**REGULERINGSFORSLAG TIL
OFFENTLEG ETTERSYN**

Fagnotat

Vår referanse: PLAN-2023/11694-96
Sakshandsamar: Sigrid Halldorsson
Dato: 12.01.2026

**Forslag til detaljregulering – offentlig ettersyn
Fyllingsdalen. Gnr. 22, Bnr. 20 mfl., Nebbestølen, arealplan-ID
71340000**

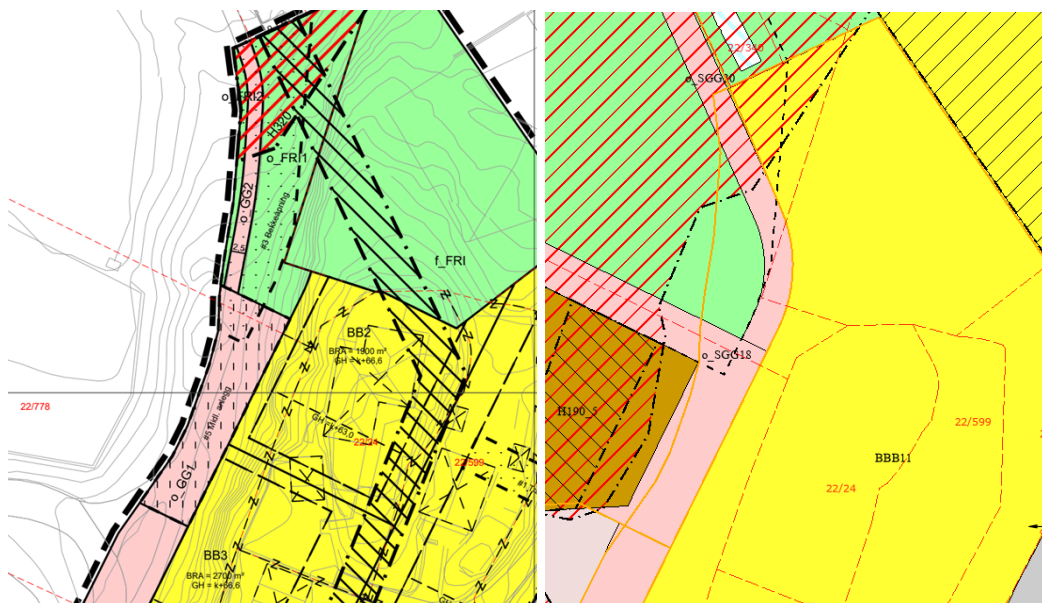
Plan- og bygningsetaten vurderer at utforminga av torgarealet er viktig for at området skal verte eit attraktivt område med positiv sosial kontroll. Vi vurderer at løysinga som ligg føre ikkje er tilstrekkeleg for å skape eit oversiktleg og trygt område. I arbeidet med barnetråkkregistrering kom det fram at barn og unge ser på området nord for Oasen senter som eit skummelt og utriveleg område som dei mislikar. Vi vurderer at føreslegne løysing med ein konsentrert rampeforbindelse i vest med ein mur mot aust, vil vere til hinder for ei god heilskapleg løysing på resterande areal av felt o_ST3.

I planarbeidet har vi tilrådd å leggje til rette for ein gangveg som strekk seg over større delar av felt o_ST3, og som kan kople seg på gangveg Nedre Krohnegården i aust. Breidda på torgarealet nord for Oasen senter, felt o_TO2, må vere breiare enn føreslått, samstundes som at skråninga opp mot Sælensminde borettslag må vere slakare. Ei slakare skråning vil kunne bidra til positiv sosial kontroll ved at fleire vil ha sikt til torgarealet. I kryssingspunktet der gangveg Nedre Krohnegården møter regulert torgareal må det gjerast ei større omarbeiding av eksisterande terreng. Dette for å oppnå direkte sikt mot vest bak Oasen senter. Forslagsstillar for dette planarbeidet må samarbeide og koordinere med forslagsstillar for detaljreguleringsplan for Oasen senter, for å få dette til.

Figur 7: Resultat frå klimanorm.

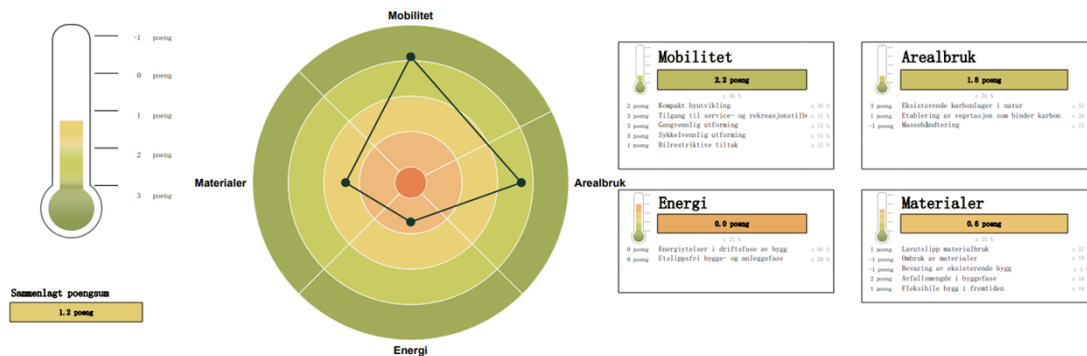
Plan- og bygningsetaten er positive til at prosjektet har høgare klimaambisjonar enn minimumskravet i kommuneplanen sin arealdel. Likevel vurderer vi at det i prosjektet ikkje i tilstrekkeleg grad er lagt vekt på å minimere terrenginngrep og masseuttak.
